**Анализ аэронавигационной информации
представляемой на интернет-ресурсе <http://maps.aopa.ru>
«Карта аэродромов России».**

<http://maps.aora.ru> правка внесенная по гидроаэродрому Геленджик-Бухта участником Иващенко Игорь Иванович 16:33 07.09.13

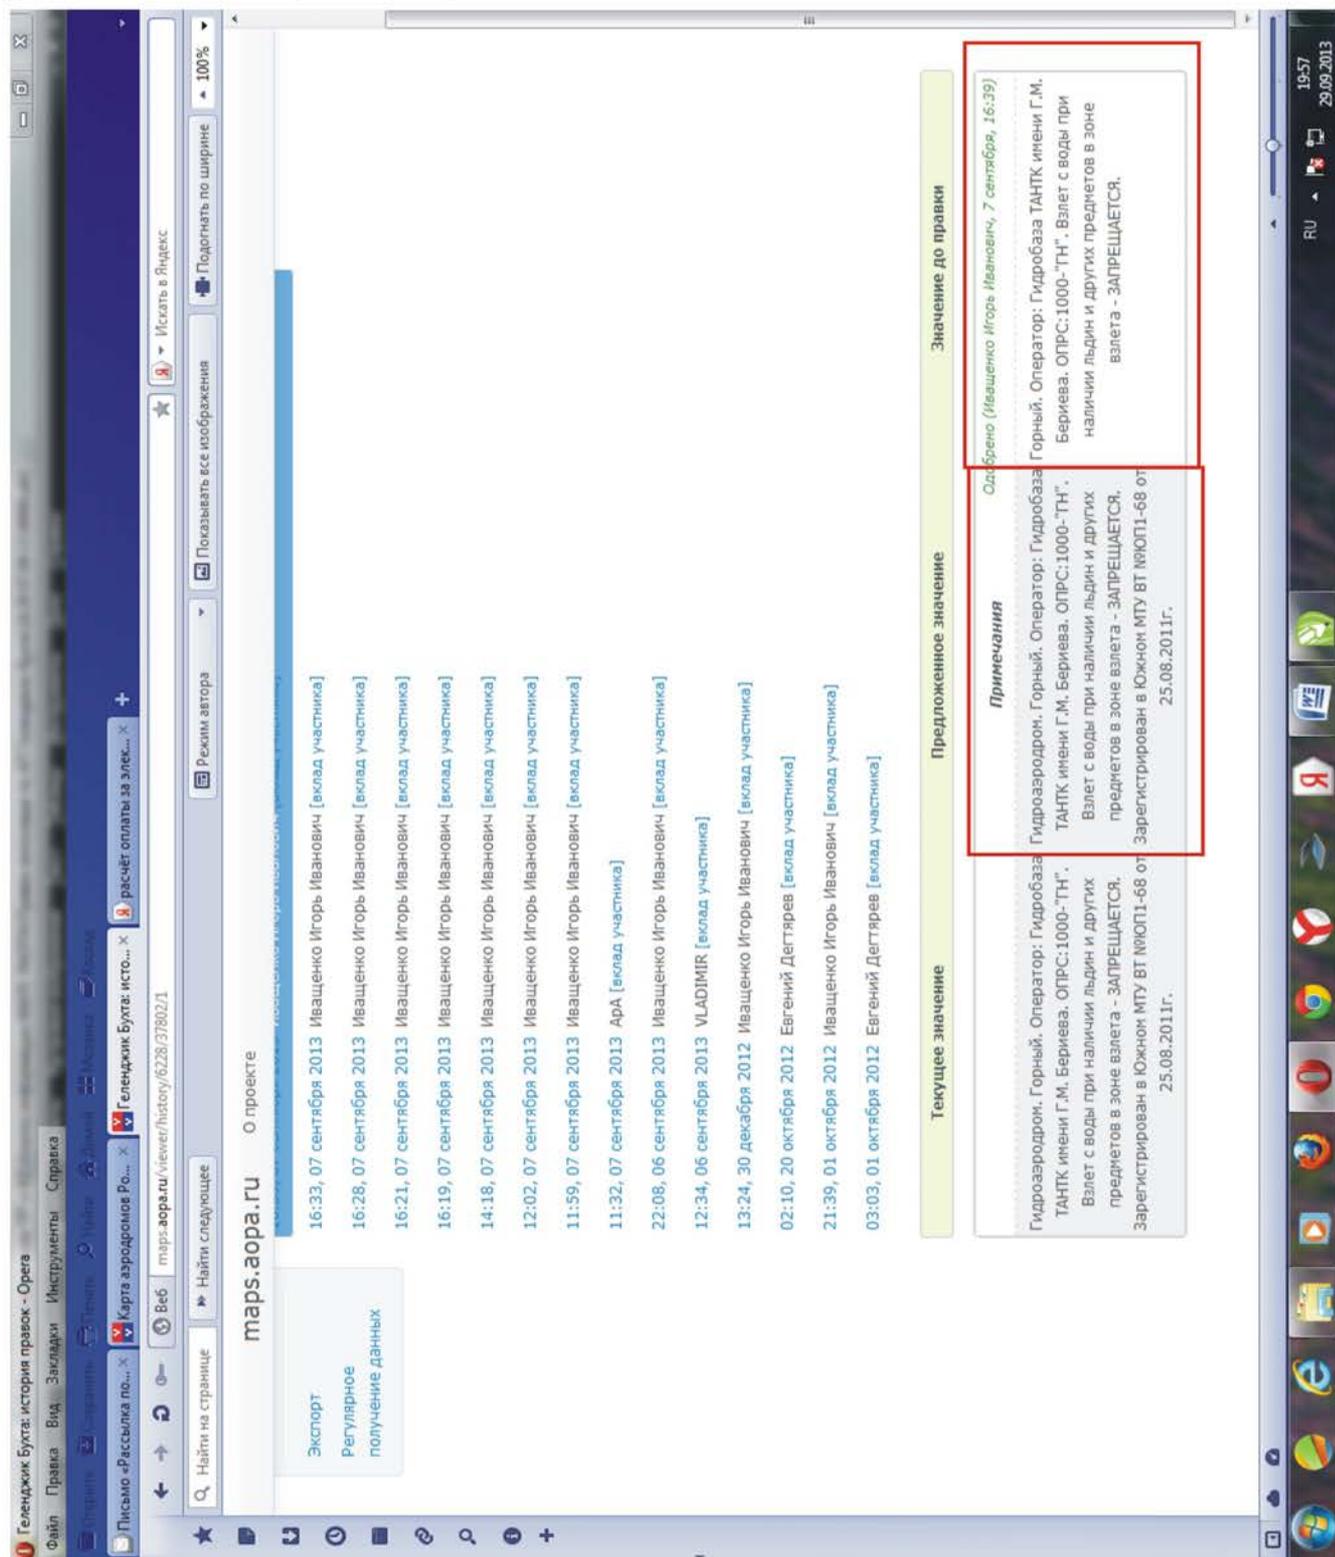
Внесена ВПП данные которой не соответствуют указанным в АНП, кроме «предполагаемых» координат порогов ВПП. Специалист самостоятельно принял решение об опубликовании данных в таком виде. На сколько это правильно, увидим ниже.

<http://maps.aopa.ru> правка внесенная по гидроаэродрому Геленджик-Бухта участником Иващенко Игорь Иванович 16:47 07.09.13

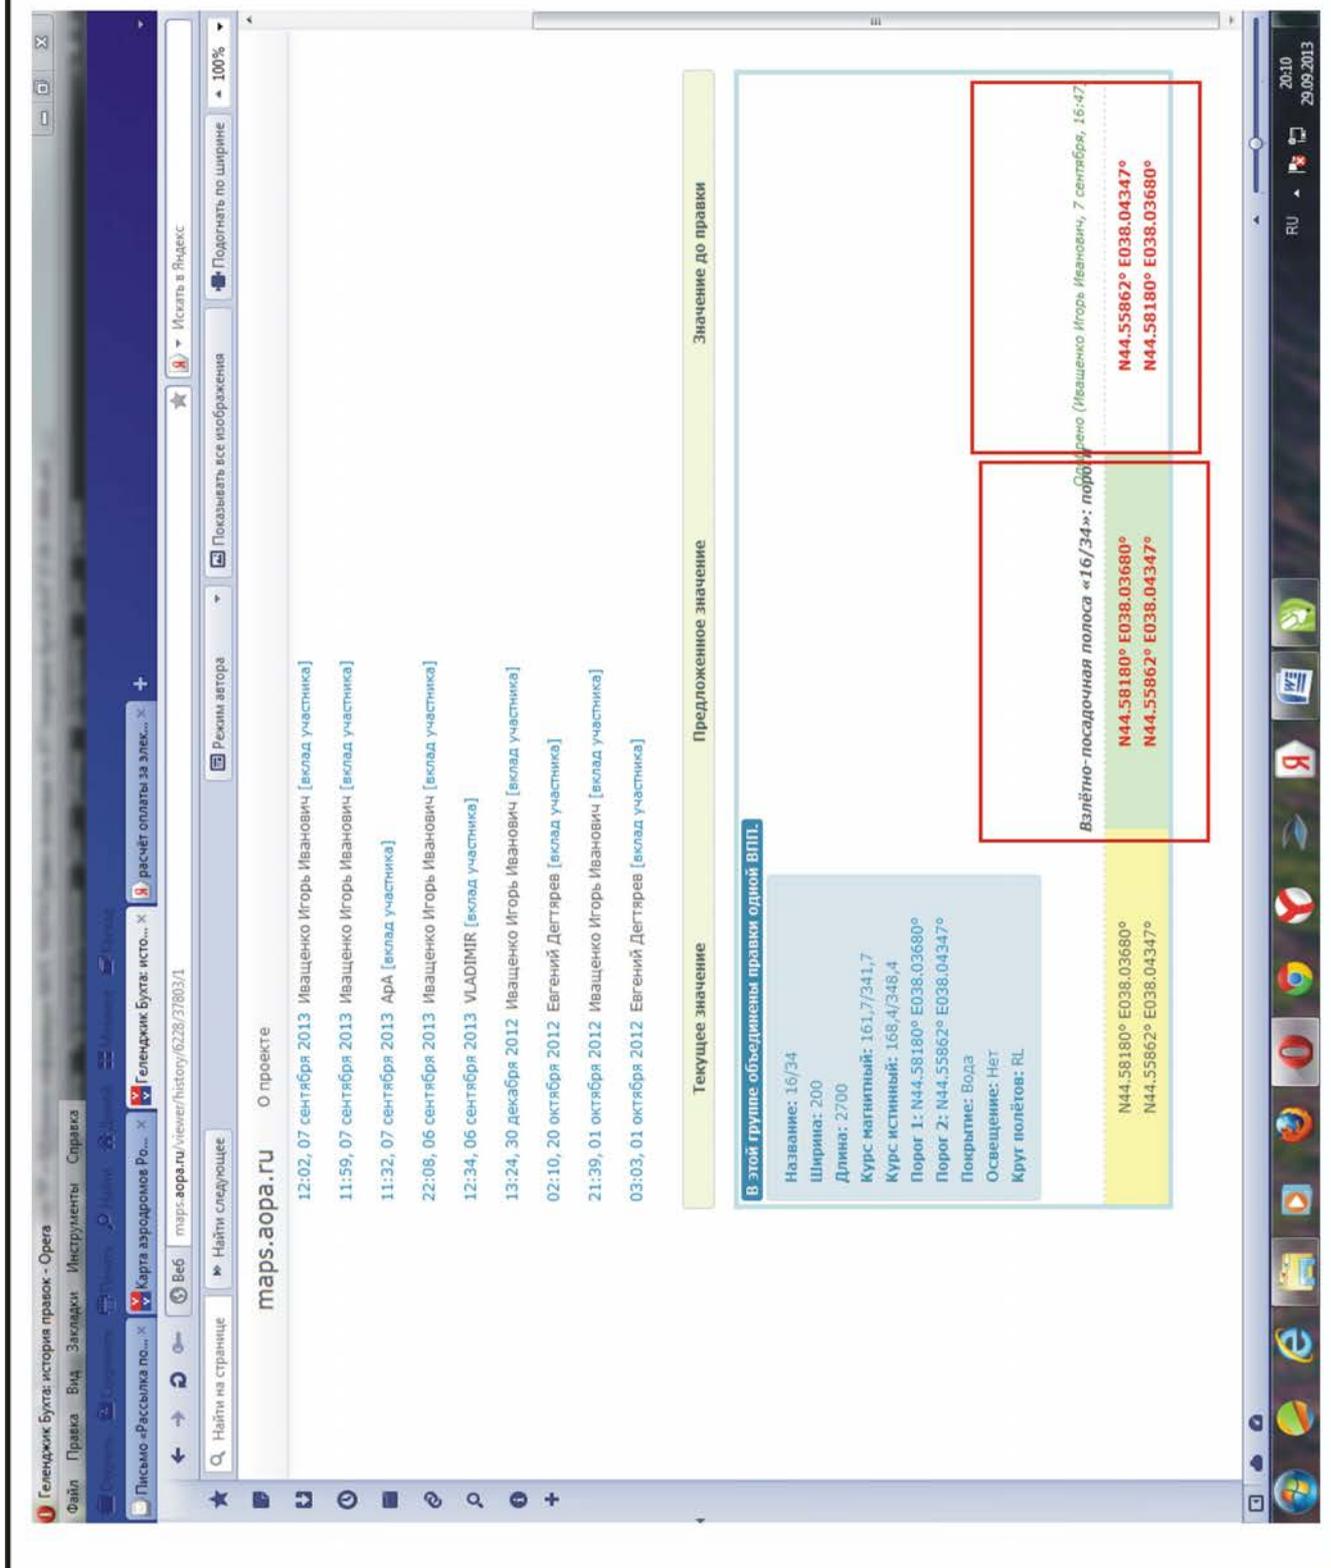
Правкой «поменяны местами» координаты порогов гидроВПП. Опять –же «муssiруется» неизвестно откуда взявшаяся информация.

ВОПРОС? – зачем специалист вносил столько «бестолковых» правок неизвестно на чём основываясь?

участником Удальцов Сергей Александрович 22:45 16.10.13.

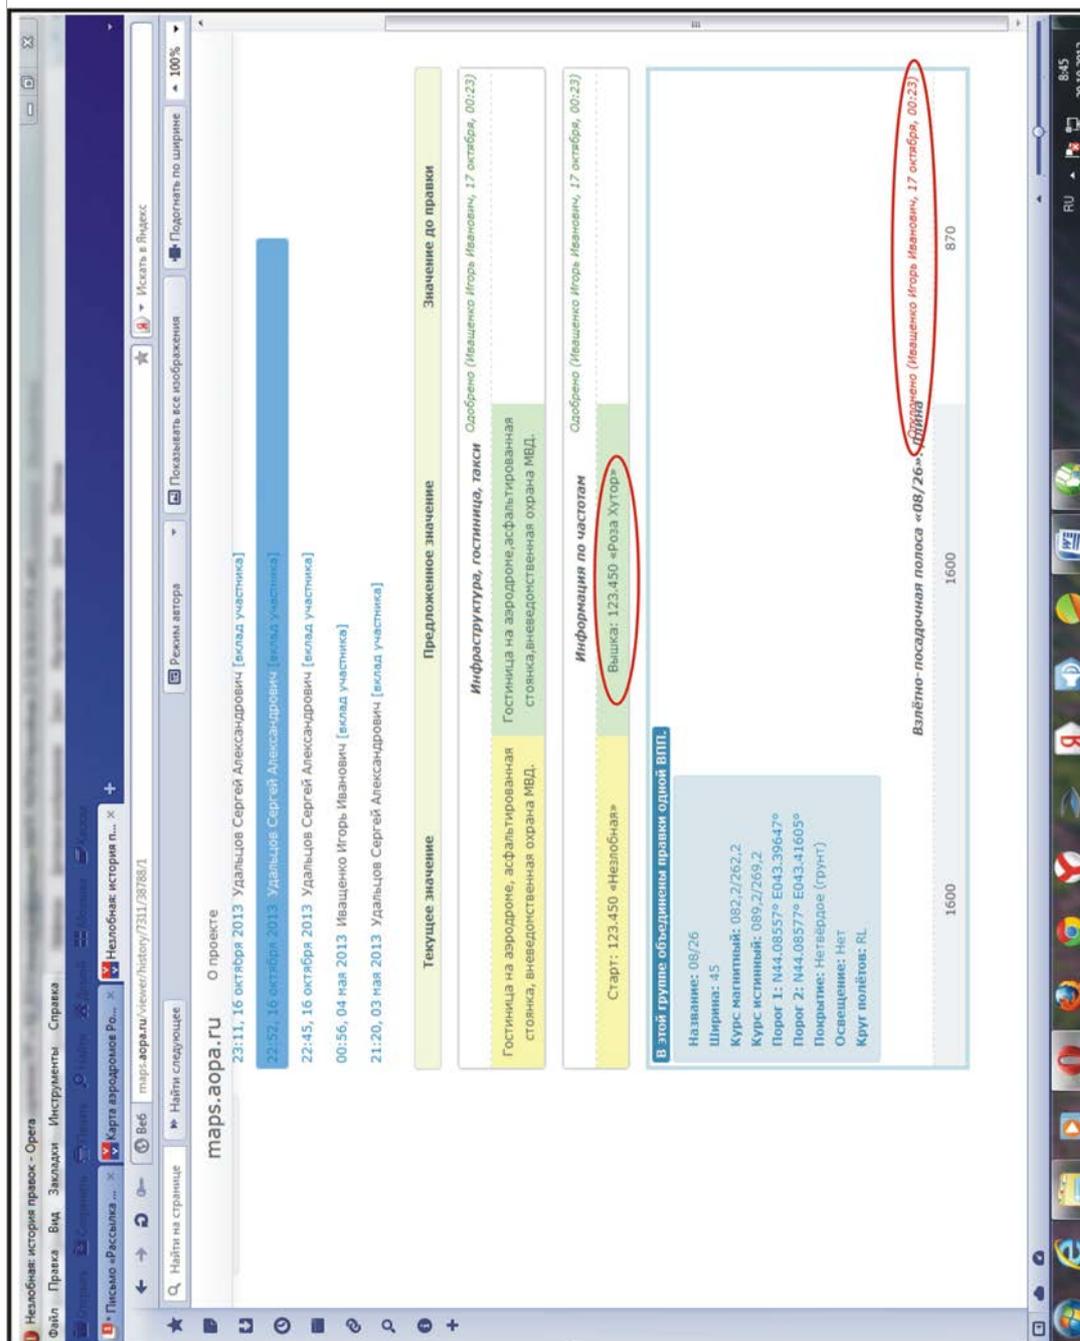
Участник вносит правку по позывному, частоте и длине ВПП на посадочной площадке. Все вносимые правки отличаются от данных опубликованных в АНП.

Специалист одобряет внесённые правки.

СКРИН - ШОТ страницы интернет-ресурса <http://maps.aopa.ru> правка внесенная по посадочной площадке Георгиевск (Незлюбная) участником Удальцов Сергей Александрович 22:5216.10.13.

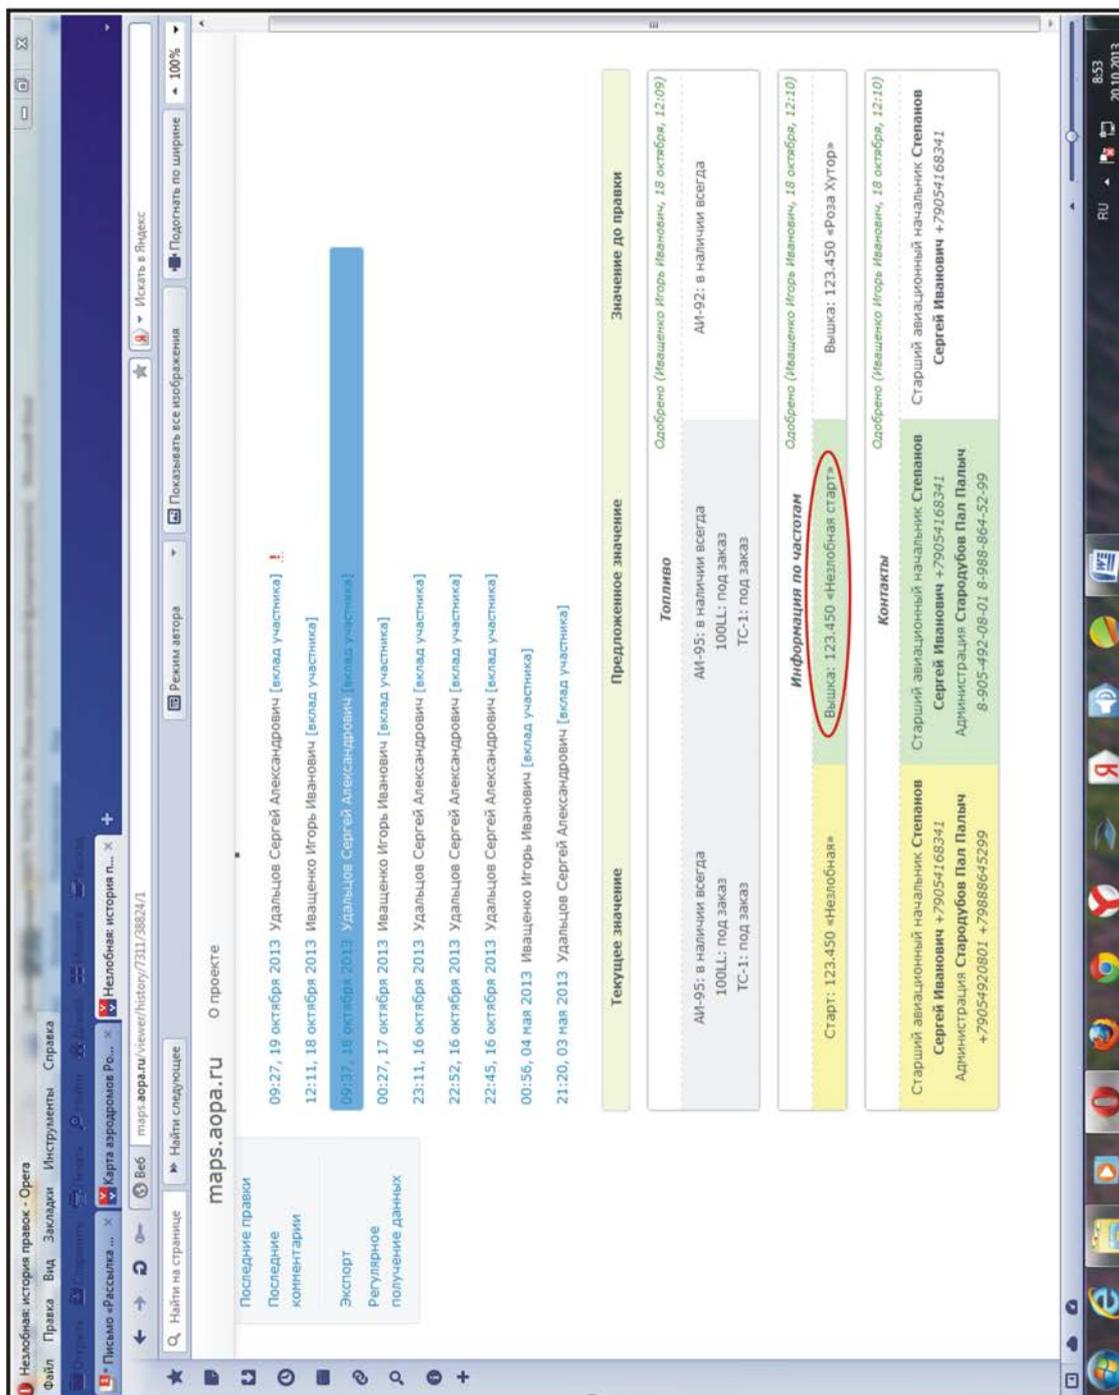
Участник вносит правки по радиосвязи которые одобряются специалистом, и в то же время специалист отклоняет ранее одобренную правку по длине ВПП.
